Création d'un forage pour alimenter en eau une exploitation agricole et un poulailler

Projet : Irrigation à La Villeneuve-sous-Thury (60)

**DEMANDE DE CREATION D'UN  
FORAGE D'IRRIGATION  
Dossier 60-2021-0100001269**

**REPONSE A LA DELIBERATION  
N°MRAE 2021-5977**

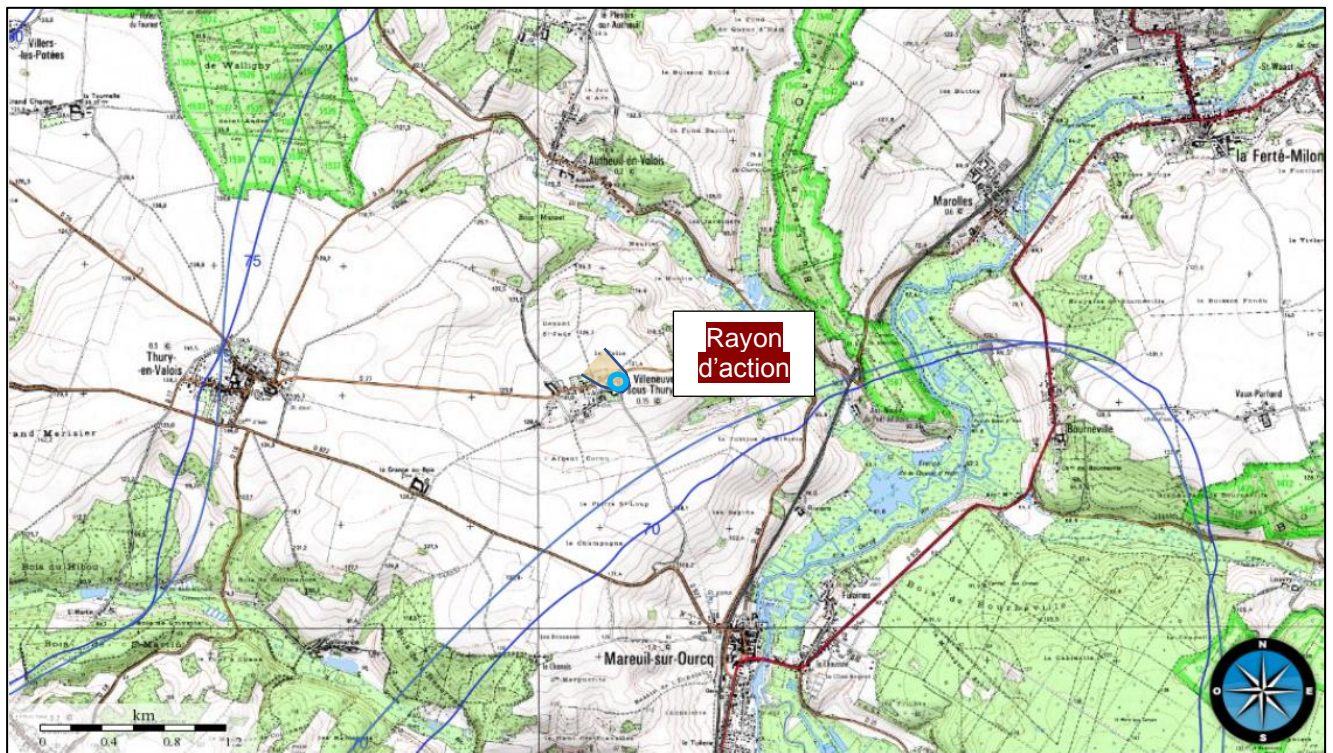
- **Point 3** : l'autorité environnementale recommande de reprendre les calculs d'influence du projet de forage en appliquant des valeurs de paramètres hydrodynamiques en rapport avec la nappe concernée. Faute de justification de la durée maximale journalière d'irrigation, il convient de reprendre les calculs du rayon d'action du projet de forage, sur la base d'hypothèses réalistes et majorantes d'exploitation du forage, avec un engagement à les mettre en œuvre :

L'autorité environnementale propose de retenir une transmissivité de  $9.10^{-3}$  m<sup>2</sup>/s et un coefficient d'emménagement de 0,0096. Sur la base des données de pompage du captage de Mareuil-sur-Ourcq il est mesuré une transmissivité de  $2,3.10^{-3}$  m<sup>2</sup>/s, qui nous paraît plus pertinente sur le secteur.

Pour la suite, nous reprendrons le rayon d'action avec la transmissivité avec  $2,3.10^{-3}$  m<sup>2</sup>/s et le coefficient d'emménagement proposé de 0,0096, proche de celui retenu en première approche à 0,005.

Sur la base des nouveaux paramètres hydrodynamiques, l'on peut approcher le rayon d'action d'un tel pompage.

**Figure 2 : Evolution des précipitations et de l'ETP entre 1950 et 2100 selon le modèle ARPEGE sous scénario A1B et désagrégation par la méthode des régimes de temps**

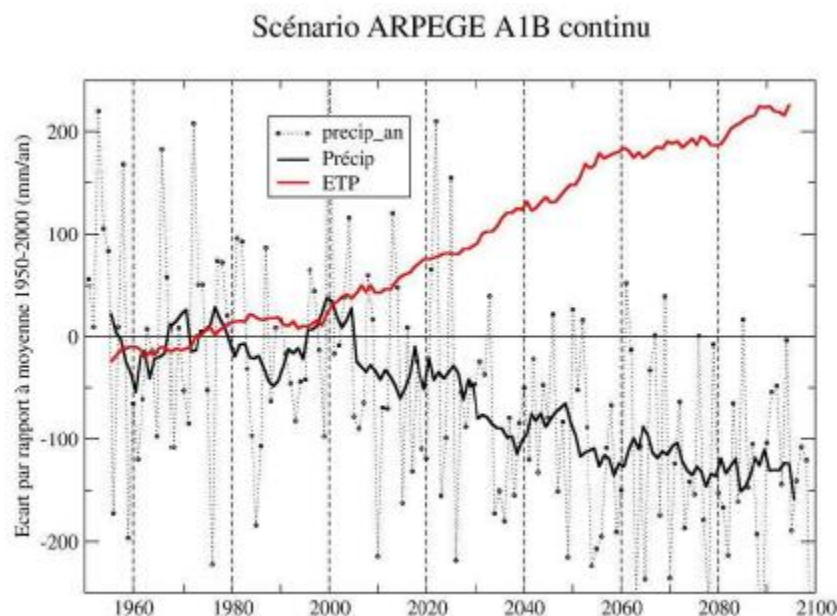
- **Point 4** : l'autorité environnementale recommande de prendre en compte les perspectives du changement climatique et ses conséquences attendues sur la ressource en eau dans l'évaluation de l'impact du forage :

En parallèle l'étude *Explore 2070* qui trace une simulation de l'évolution des précipitations et de l'ETP sur une échelle de 60 ans ; l'étude tend à confirmer une augmentation de 10 à 25% de l'ETP et une augmentation de 1,5 à 3°C à l'horizon 2050, avec comme conséquence une diminution de la recharge des nappes souterraines.

Cette figure présente la tendance d'évolution sur la période 1950-2100 de la moyenne annuelle des précipitations et de l'évaporation potentielle (ETP) simulées par le modèle ARPEGE Continu sous scénario d'émission A1B. Il est constaté une augmentation assez régulière de la moyenne glissante sur

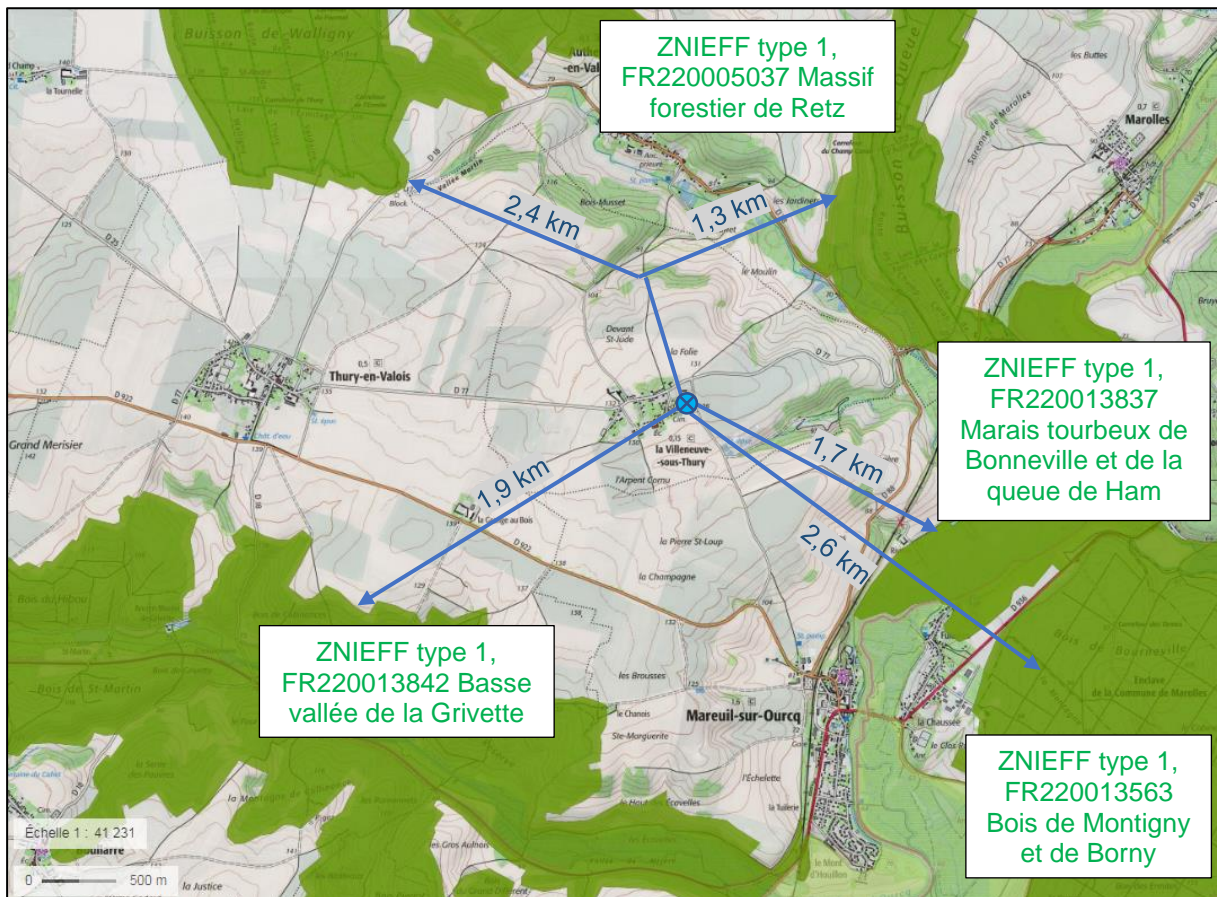
- **Point 5** : l'autorité environnementale recommande d'inventorier les différents milieux aquatiques superficiels présents ; de caractériser les relations pouvant exister entre la nappe et le réseau hydrographique superficiel dans l'ensemble de la zone d'influence maximale du forage, notamment au regard du caractère captif ou semi-captif de la nappe qui reste à déterminer ; de déterminer pour chacun de milieux aquatiques identifiés les impacts possibles notamment en prenant en compte les perspectives du changement climatique et ses conséquences sur le débit des cours d'eau ; le cas échéant, envisager les mesures correctives afin d'y remédier :

La nappe est bien en pression sous les calcaires lutétien au niveau du plateau. Les rus de l'Autheuil et de la Grivette sont la conséquence des ruissellements des bassins versants respectifs captés et des résurgences des eaux à travers les calcaires du Saint-Ouen, des sables de Beauchamp et à l'aval des calcaires lutétiens.

Compte tenu de la charge de +10 m de la nappe des sables, captif sous les calcaires lutétiens, un changement climatique aurait peu d'interaction sur cette nappe. Et comme vu précédemment, il n'est pas certain qu'à termes les niveaux des nappes captives (en tout cas) soient impactés autant que ça.
